改善箇所説明図

基準不適合発生箇所
EPS コントロールユニット

交換部品：電動パワーステアリング（EPS）

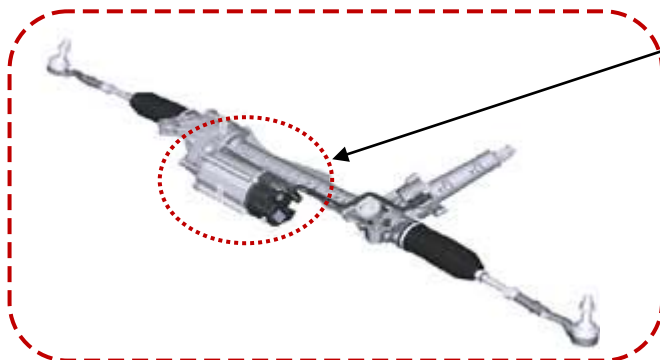
電動パワーステアリングにおいて、制御ユニット内の基板の製造工程が不適切なため、端子部の溶接が確実に行われていないものがある。そのため、端子部の溶接が外れてしまいパワーステアリングのアシストが失われ、最悪の場合、基板内に過大な電流が流れて過熱し、車両火災に至るおそれがある。

全車両、電動パワーステアリングを良品に交換する。
